Mikulov, ul. Valtická

- vybudování technické infrastruktury

Dopravní situace - dopravní značení

Č. MAP. LISTU	ČÍS.VÝKRESU
	D.7.9.b2

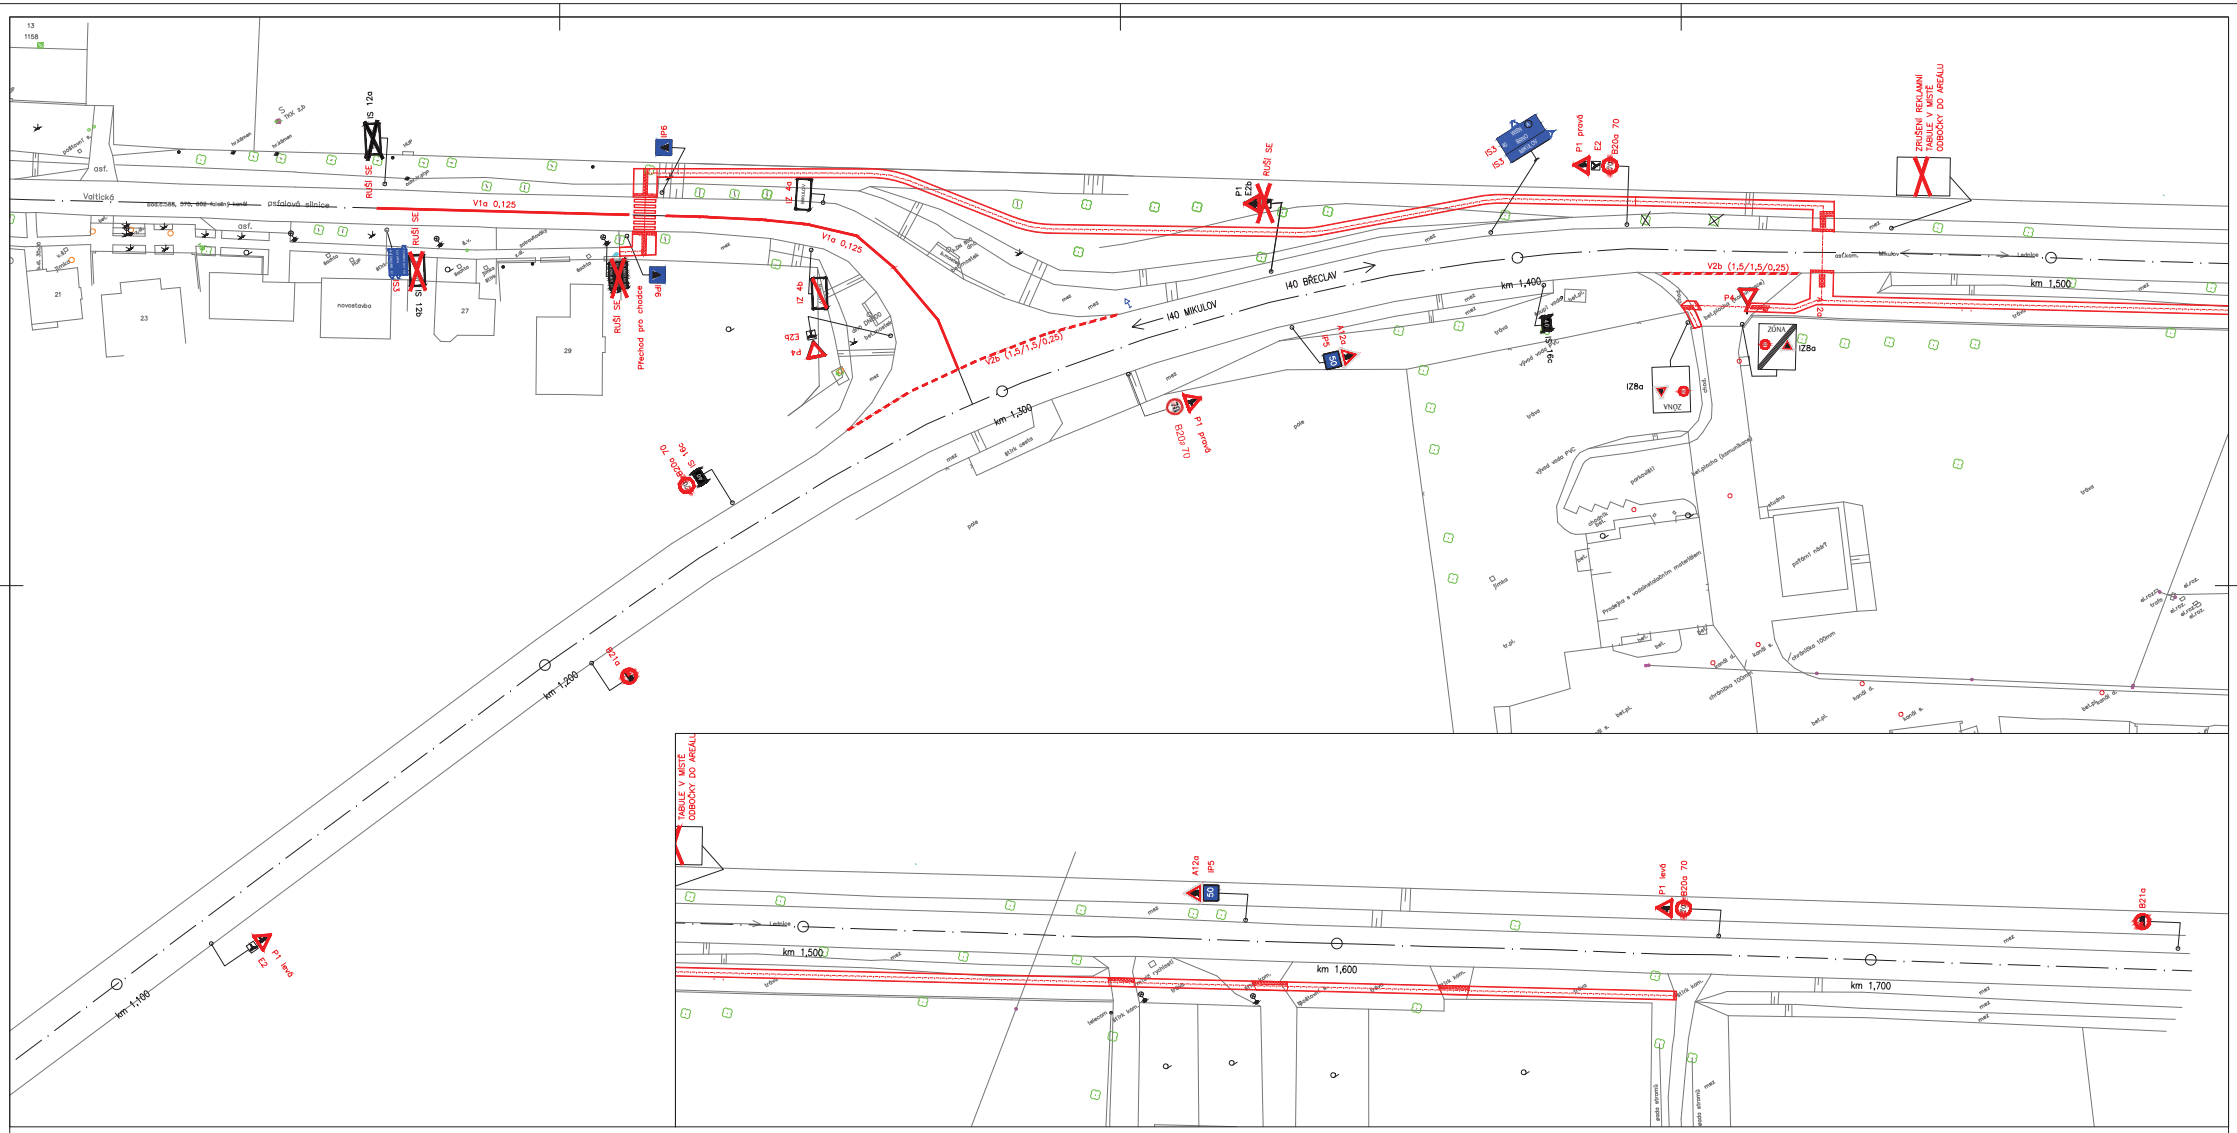
Připomínky Policie ČR:

1. Svislé dopravní značení bude osazeno tak, aby v úseku mimo zastavěné území byla zajištěna jeho viditelnost ze vzdálenosti min. 100 m.
2. Stavba musí být zrealizována v souladu s vyhl. č. 398/2009 Sb. (signální pásy musí navazovat na vodící linie).
3. S cílem zvýšení bezpečnosti chodců a zajištění jejich lepší viditelnosti a rozpoznatelnosti by bylo vhodné zajistit odstranění stávajících reklamních zařízení a různých směrových cedulí z blízkosti sil. č. I/40 v řešeném úseku. Reklamní zařízení představují bezpečnostní riziko.
